Změnový list č. 121 (ZL)

ZL č./verze:	121
Datum předložení ZL:	15.11.2024
Smlouva o dílo (SoD) č.:	2022/OMP/0620
Ze dne:	22.04.2022
Stavba:	Rekonstrukce objektu č. p. 200 k.ú. Strašnice na základní školu Praha 10 – Strašnice
Název změny:	Doplnění ELE-SIL a ELE-SLP
Důvod změny a identifikace původce změny:	
<p>Aktualizace DPS ve stavebním objektu ELE-SIL vydaná ze strany AD na konci 04/2024.</p> <p>Doplnění položek k průběžným aktualizacím projektu DPS ELE-SIL a ELE-SLP.</p> <p>Klientská změna na vybavení vyučovacích prostor.</p> <p>K tomu několik drobných úprav, které proběhly v návaznosti na kolize s ostatními technologiemi, uživatelsky/servisně nevhodným umístěním v DPS přesunem do jiné polohy po první realizaci.</p>	
Popis změny:	
<p>'Odpočet nerealizovaných položek.</p> <p>Přípočet položek svítidel.</p> <p>Přípočet položek vybavení rozvaděčů.</p> <p>Přípočet položek doplněných koncových přístrojů/prvků.</p> <p>Přípočet kabeláže.</p> <p>Přípočet kabelových tras.</p> <p>Přípočet ostatních prací spojených s realizací rozsahu elektro.</p> <p>Přípočet EPS rozsahu.</p> <p>Přípočet SK rozsahu.</p> <p>Přípočet STA rozsahu.</p> <p>Přípočet PZTS rozsahu.</p> <p>Přípočet nouzového osvětl

Dveře venkovní E3

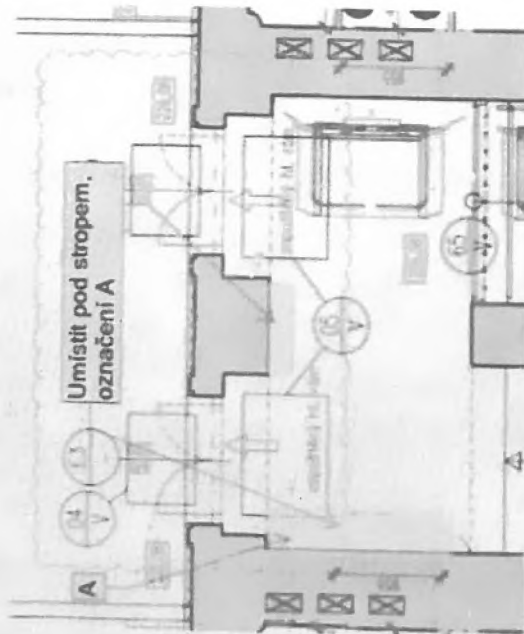
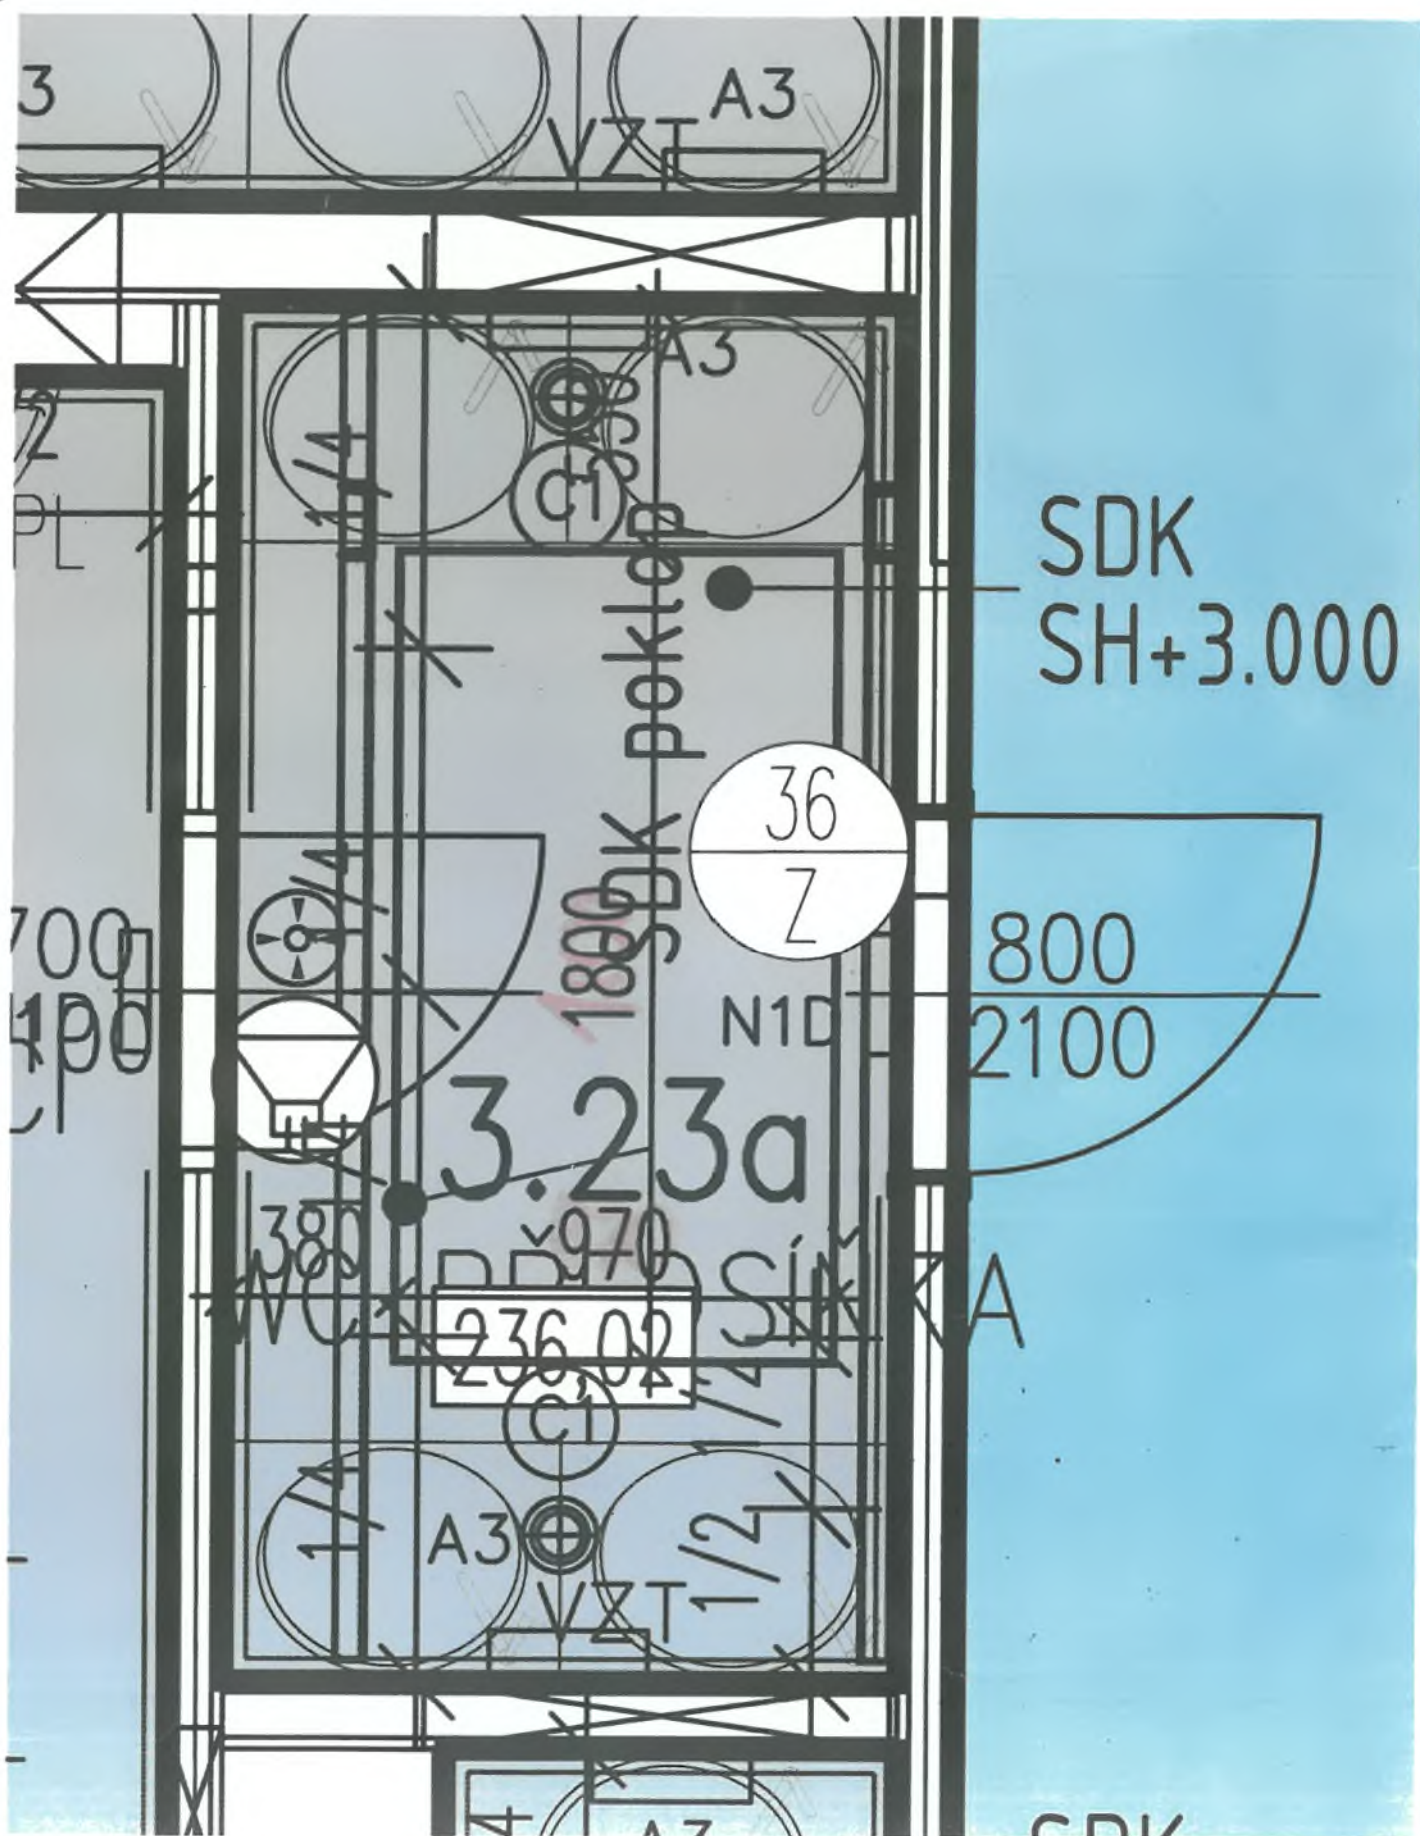
kabel EPS (bezpotenciál,
NC kontakt)

Velikost
chráničky +
pozice u dveří?

ŘÍDÍČÍ
JEDNOTKA

Napájení jističné 16A/B

NO bezpotenciál

Velikost
chráničky +
pozice u dveří?

Invalidní dveře E2

kabely napájení

- 230V/10A

- EPS NO

- kontakt čtečka NO

- přecínací kontakt na změnu
režimu provozních hodin NO/NC

- VTP kabel pro spoj s krabicí

podlahové krabice, dřezy 3.np

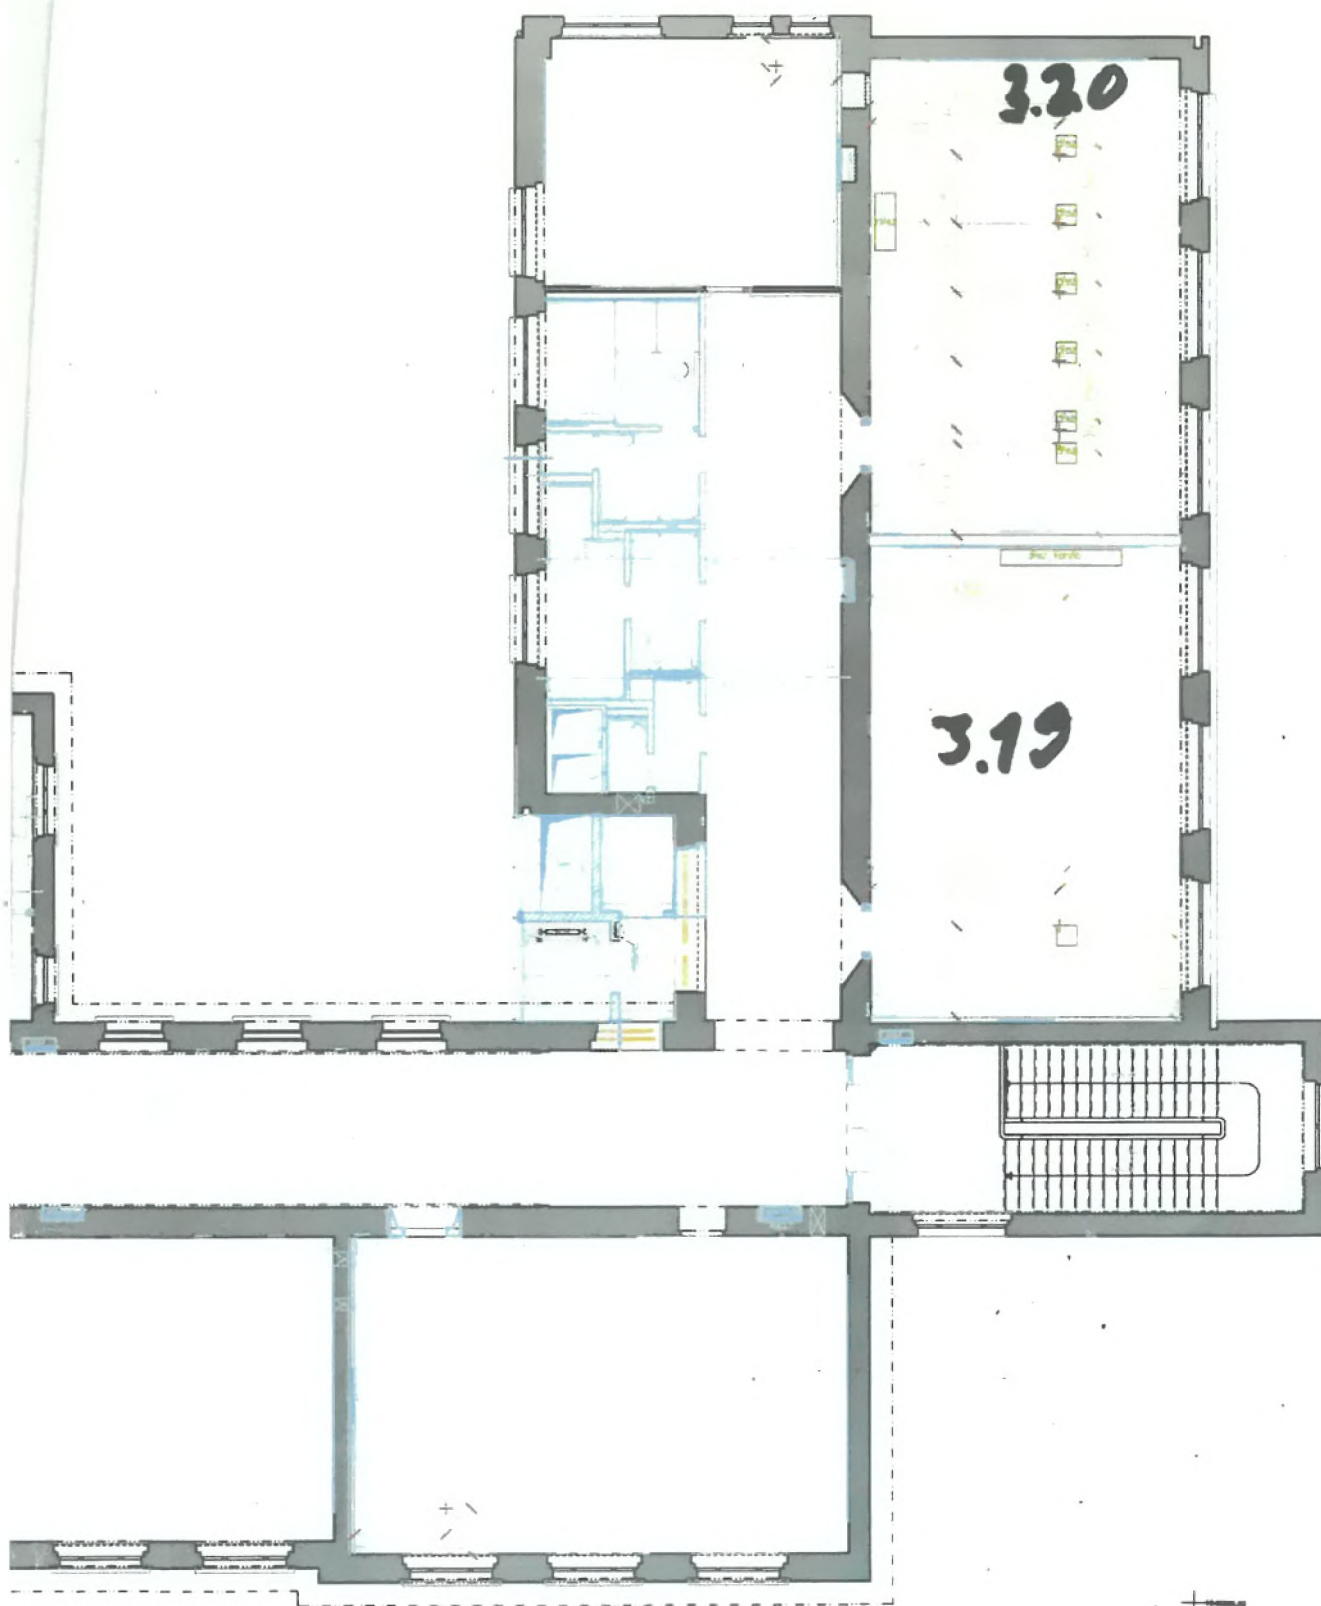
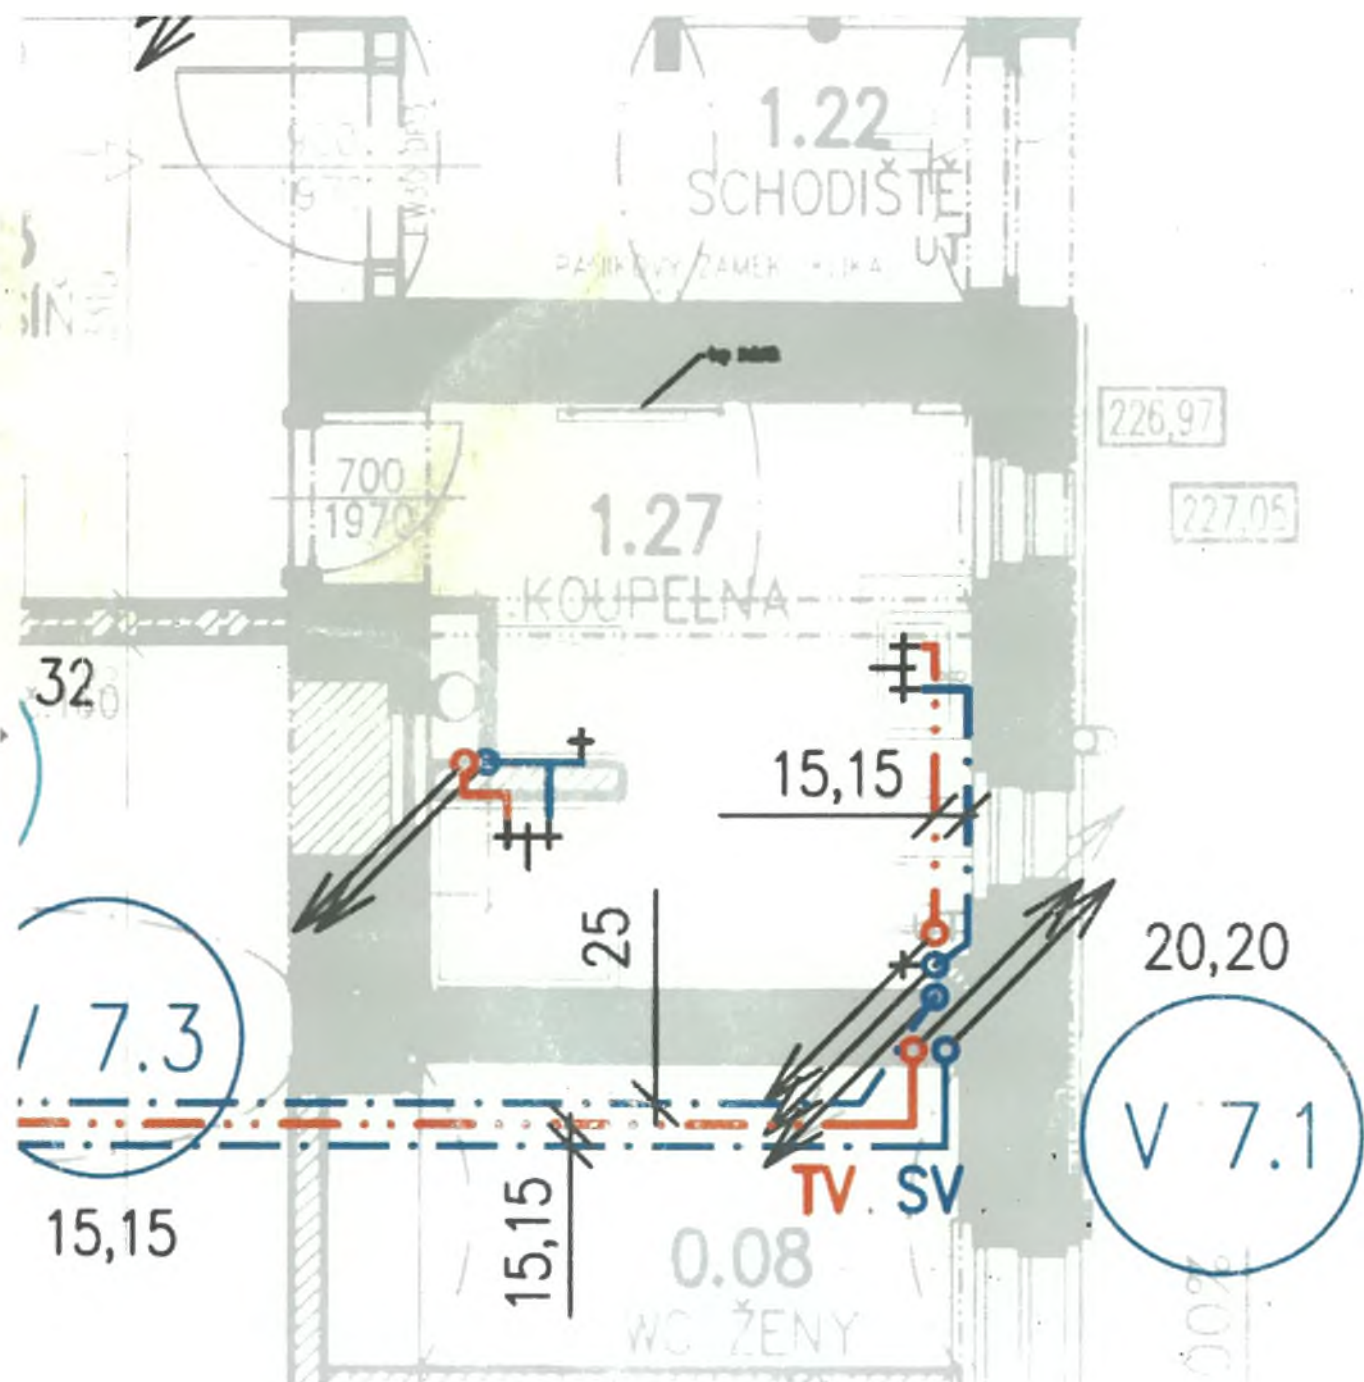
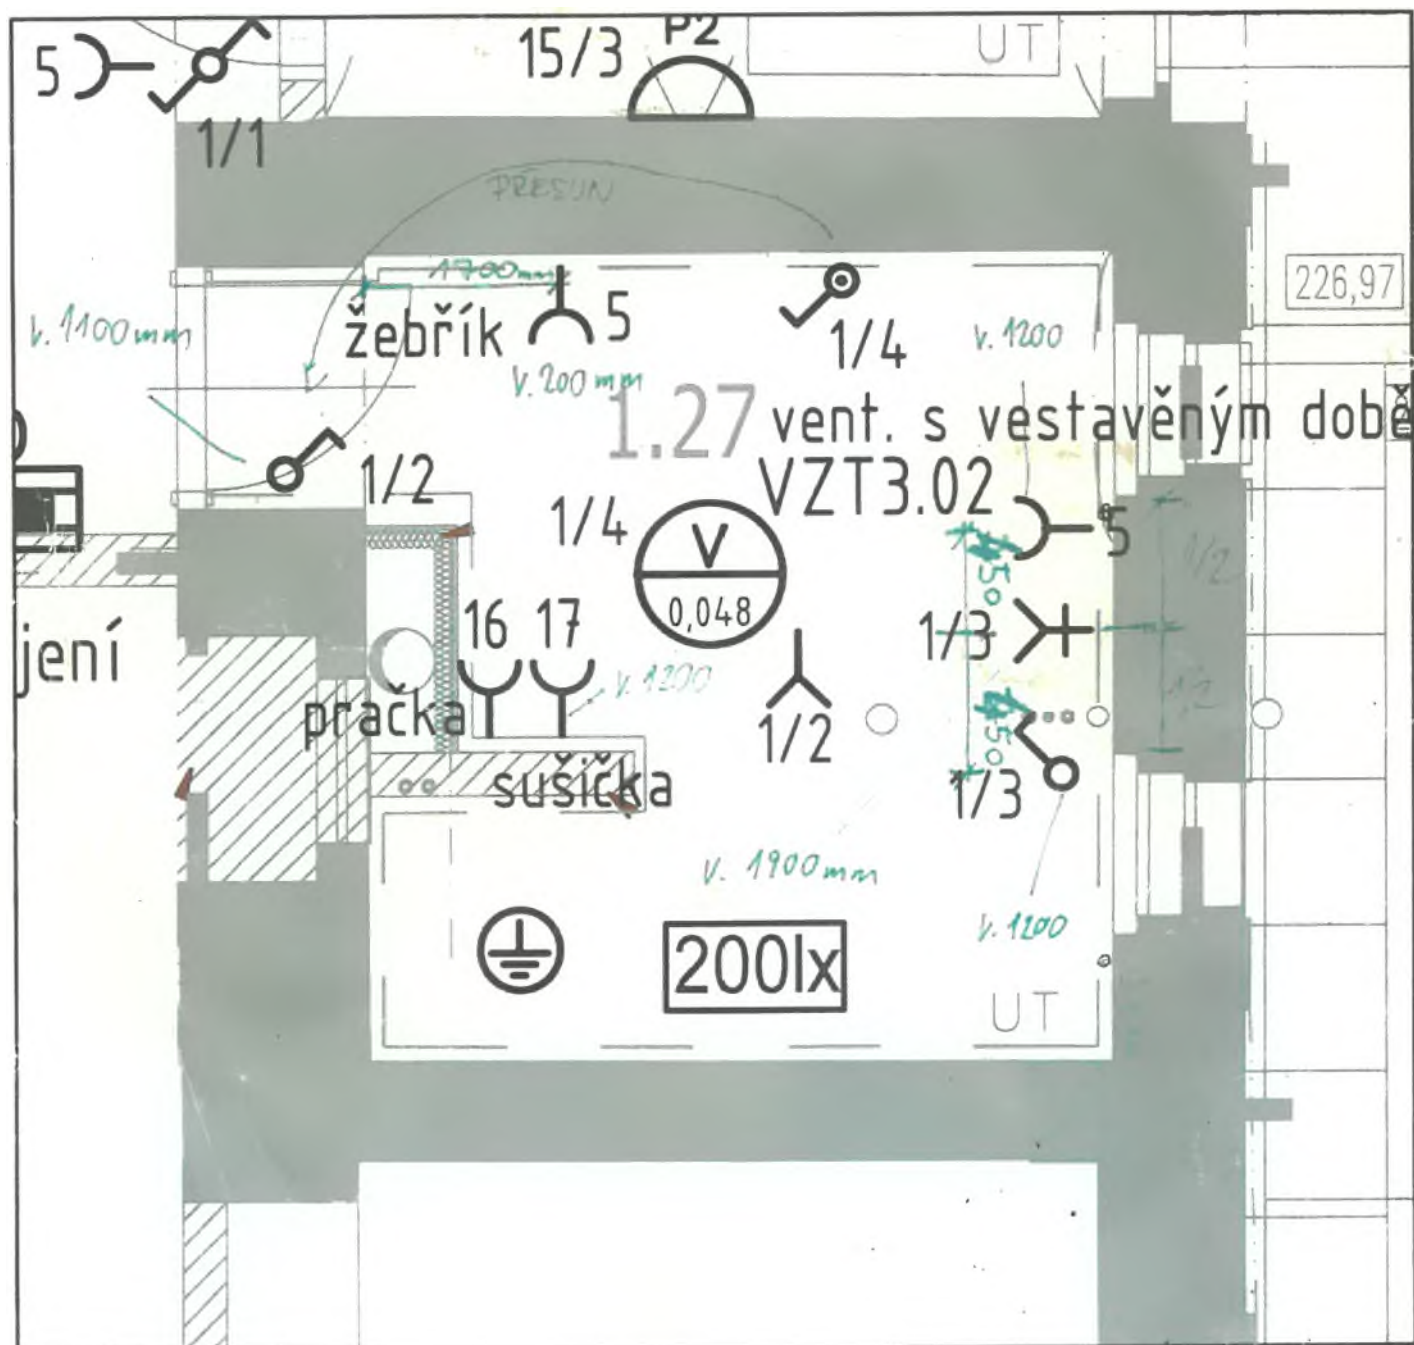
červeně podlahové krabice
zeleně pozice dřezu
